PPCMOI – Construire une habitation multifamiliale à structure isolée de 6 étages comportant 17 logements – 50, rue de l'Hôtel-de-Ville – District électoral de Hull-Wright – Steve Moran

Extrait du procès-verbal de la 339<sup>e</sup> séance du Comité consultatif d'urbanisme tenue le 29 janvier 2024

PIIA – Construire une habitation multifamiliale à structure isolée de 6 étages et 17 logements – 50, rue de l'Hôtel-de-Ville – District électoral de Hull-Wright – Steve Moran

## Annexe 5 : Plan d'implantation et de paysagement

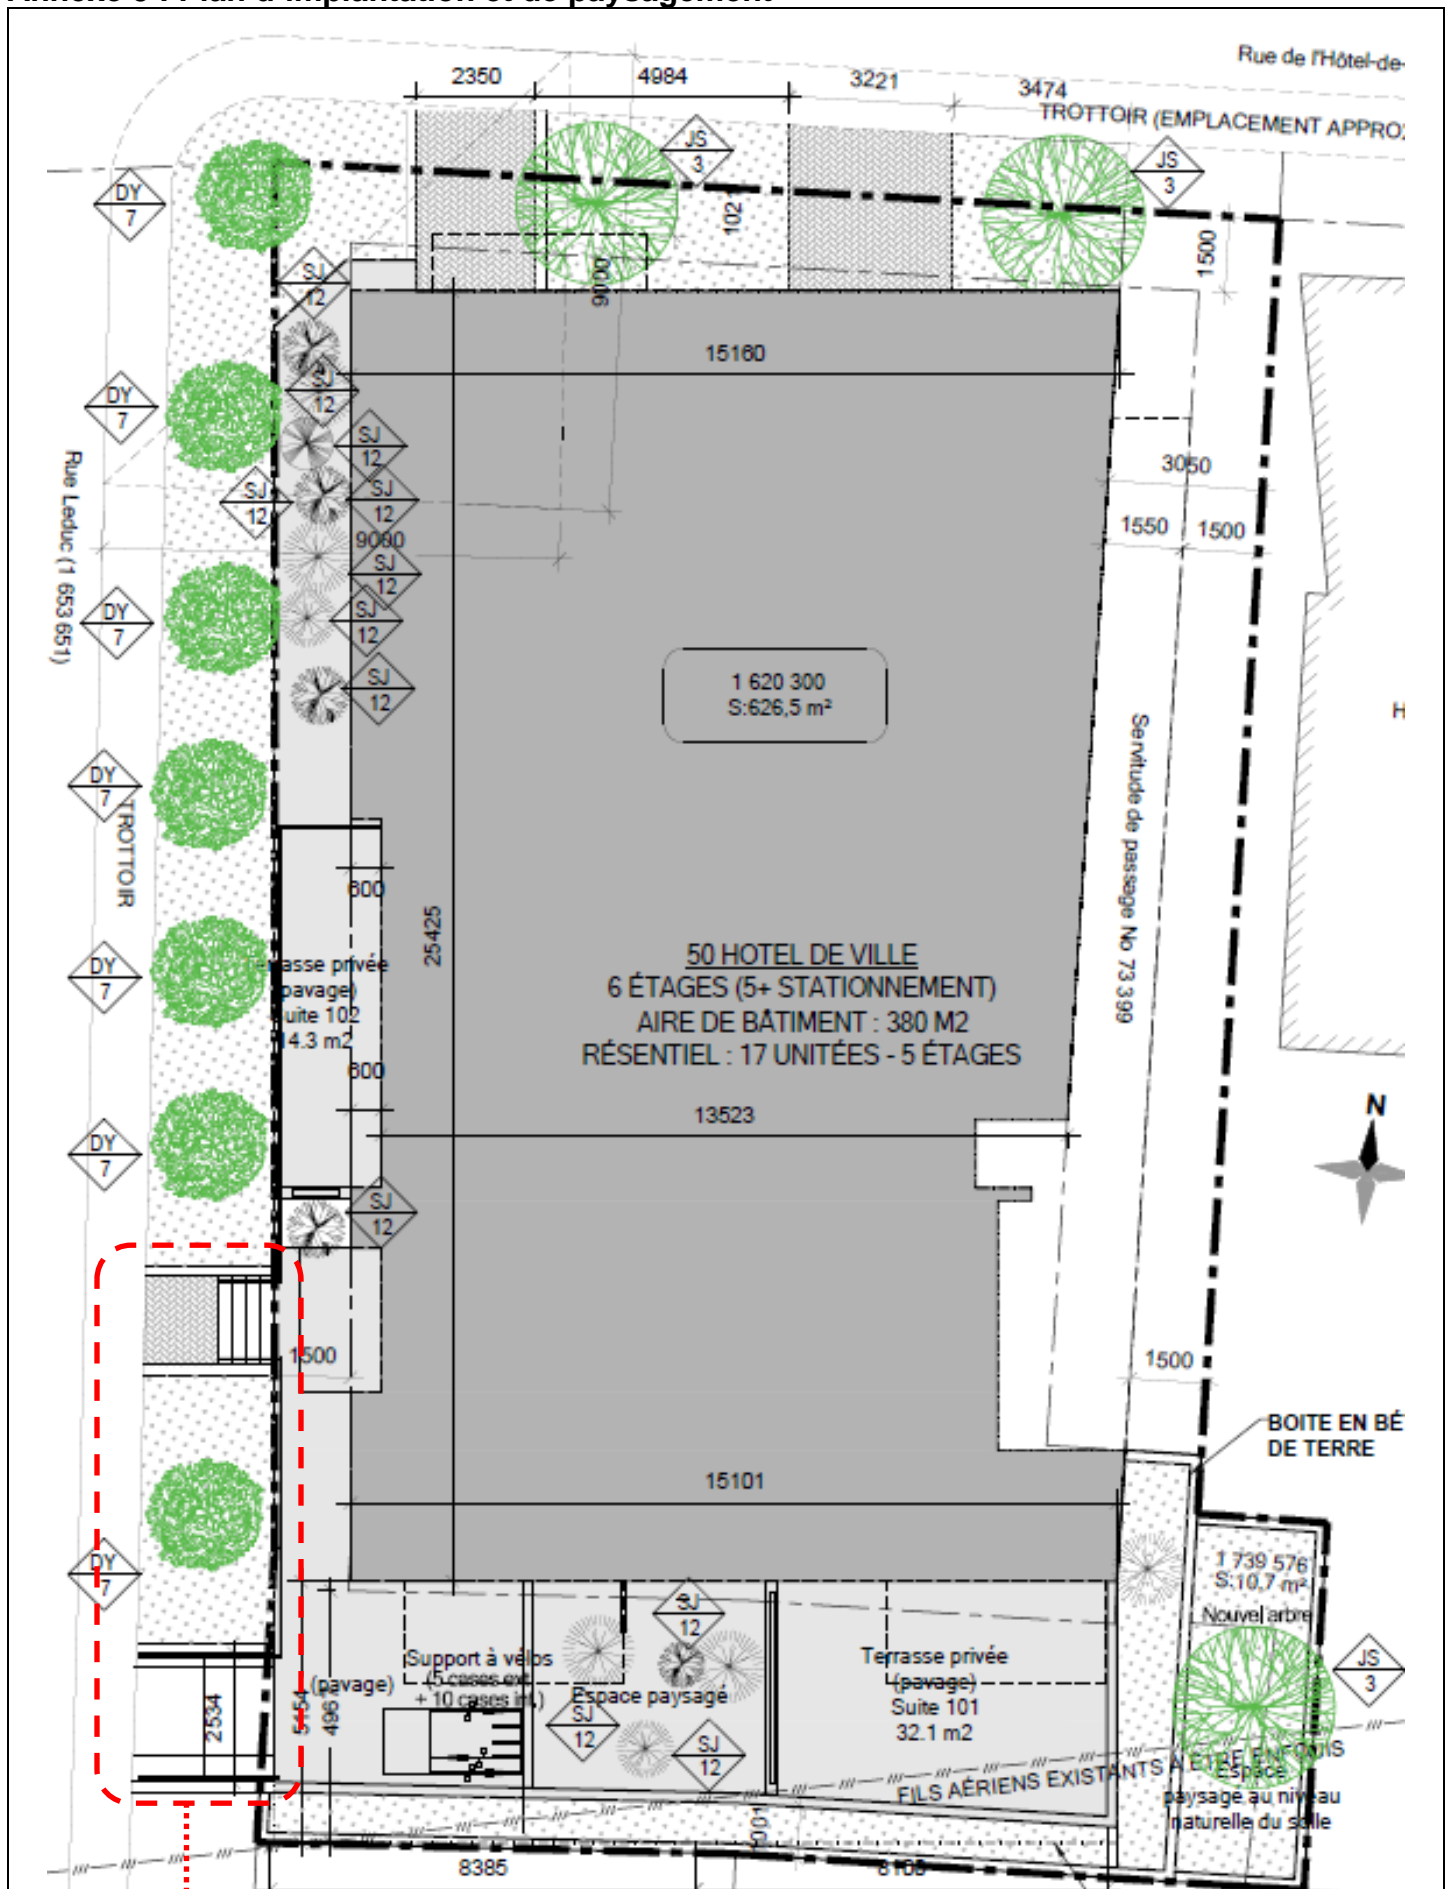
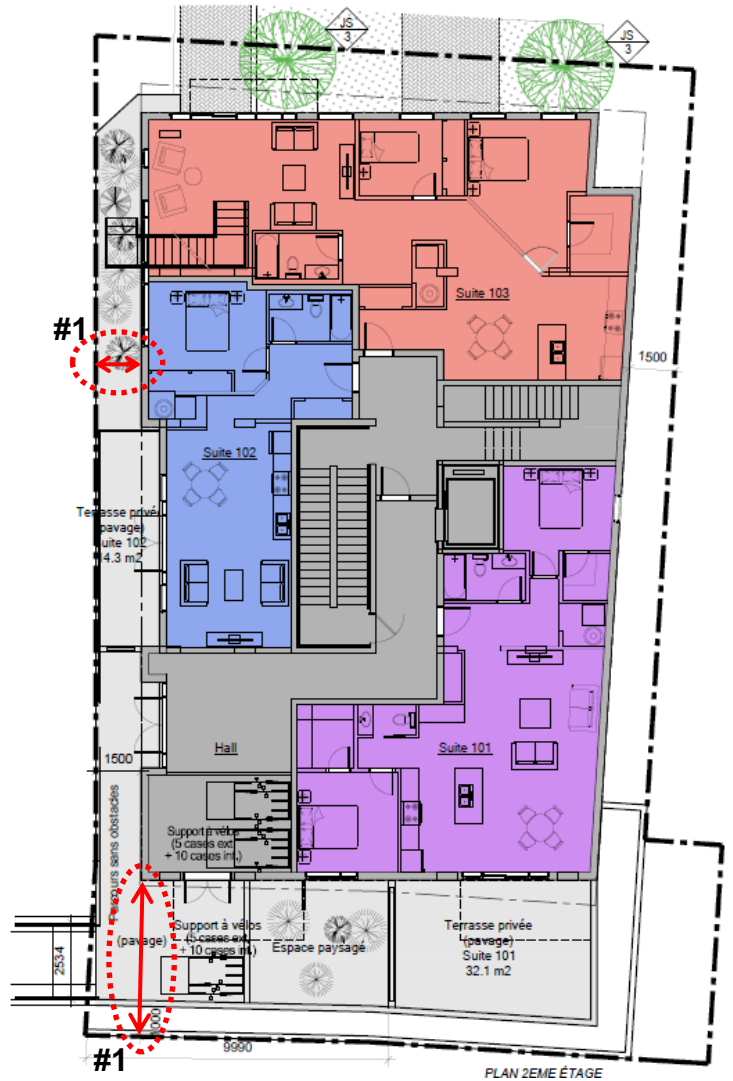
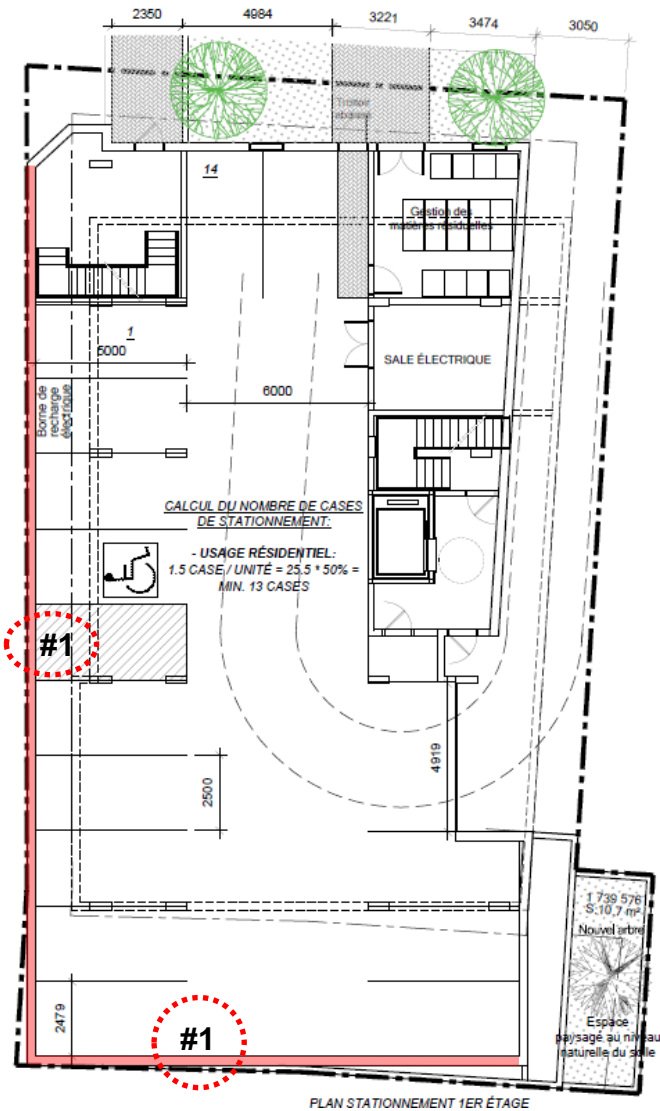
Ces aménagements (escalier et rampe), dans l'emprise de la rue Leduc, devront être réalisés comme de l'aménagement paysager (sans fondation permanente reliée au bâtiment) pouvant être facilement démantelés si des besoins d'interventions publiques sont requis (Note du SUDD)

# Annexe 6 : Plan des étages

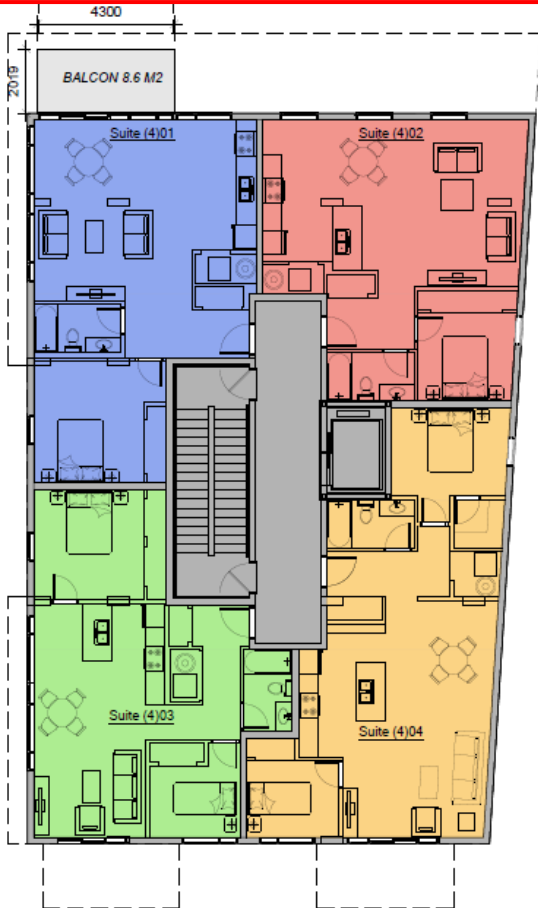
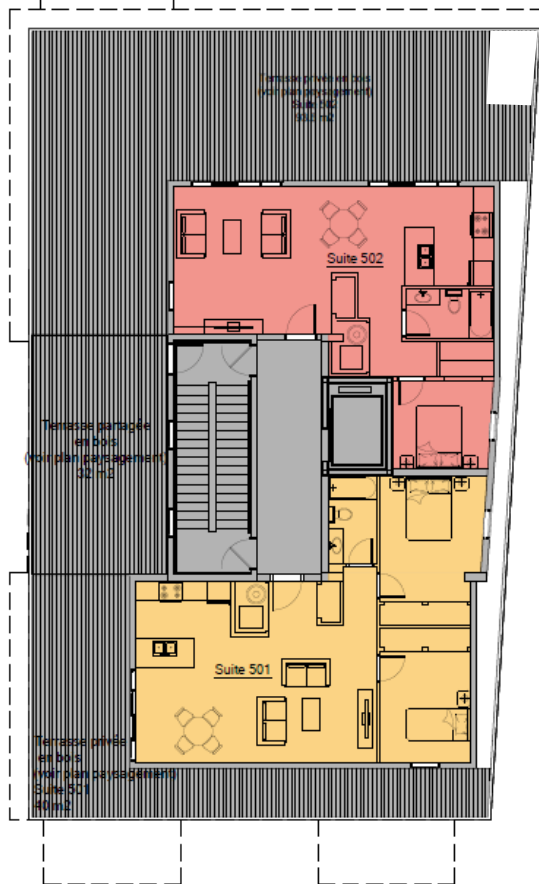
Au premier étage, partiellement enfoui, les marges d'implantations arrière et latérales sur rue sont dérogoatoires, mais aux étages supérieurs (hors sol), les marges d'implantations sont respectées. Si le règlement de zonage permettait de définir le premier étage comme un sous-sol, l'implantation du bâtiment projeté ne serait pas dérogoatoire.

## Annexe 7 : Éléments non-conformes à inclure dans le PPCMOI

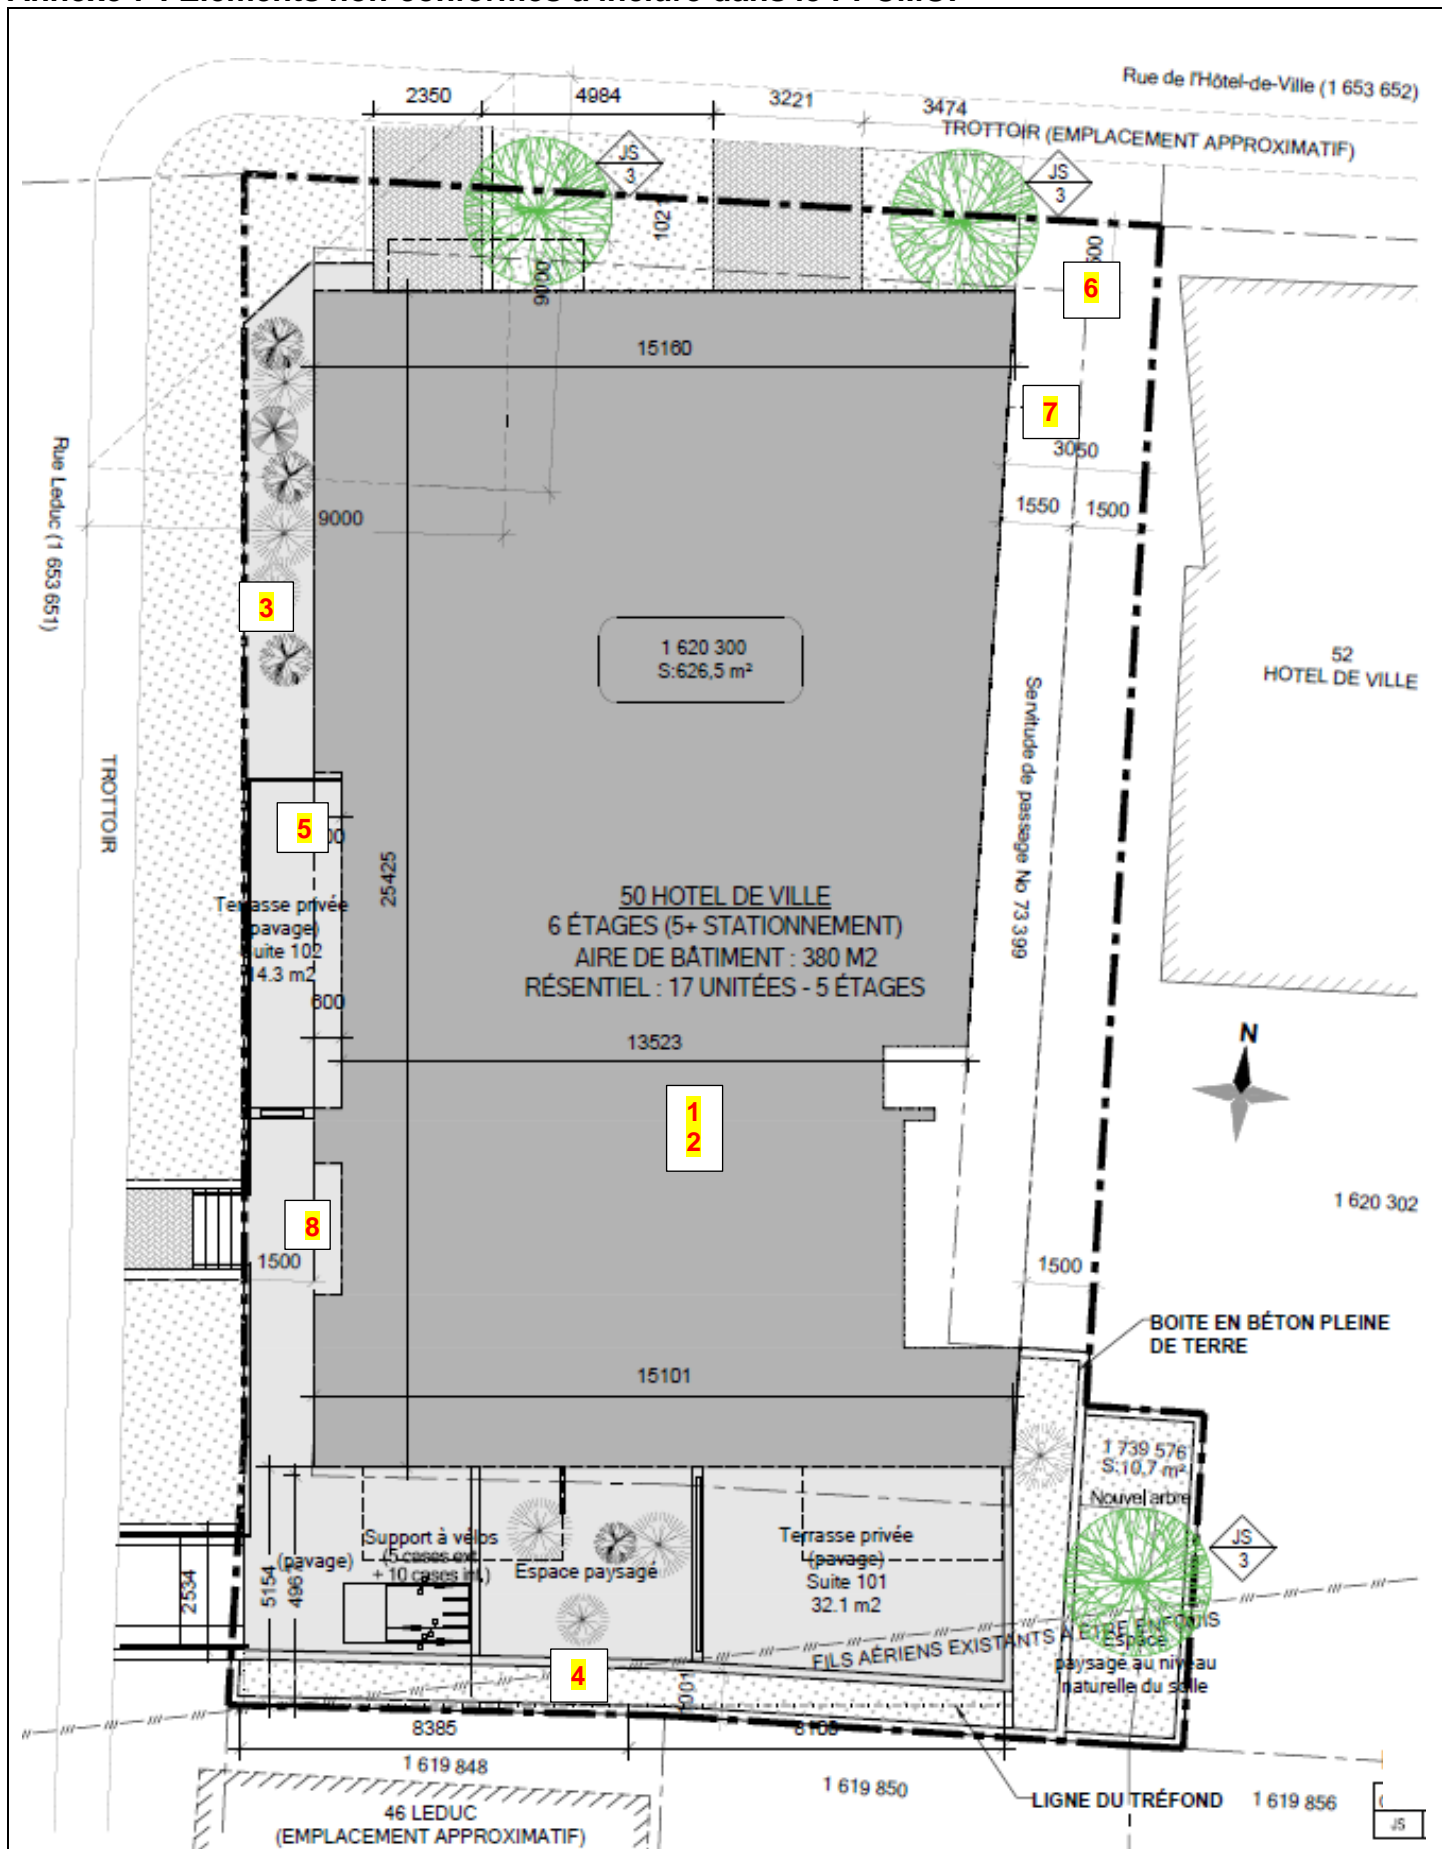
Disposition du Règlement de zonage numéro 532-2020	Prescrit	Proposé
1	Hauteur (étages) maximale - Grille de spécifications de zonage Co-08-115	3	6
2	Nombre de logements maximal - Grille de spécifications de zonage Co-08-115	4	17
3	Marge latérale sur rue minimale - Grille de spécifications de zonage Co-08-115	1,5 m	0 m
4	Marge arrière minimale - Grille de spécifications de zonage Co-08-115	5 m	0 m
5	Distance entre un balcon et une ligne de terrain – Art 184	1 m	0 m
6	Largeur minimale d'un accès au terrain à double sens desservant un espace de stationnement de plus de 10 cases – Art 267	6 m	3 m
7	Distance entre un accès au terrain et le mur d'un bâtiment multifamilial – Art 260	1,5 m	0 m
8	Porte principale sur une façade latérale sur rue – Art 27 – paragraphe 158	Accès principal sur la façade principale	Accès principal sur une façade latérale sur rue
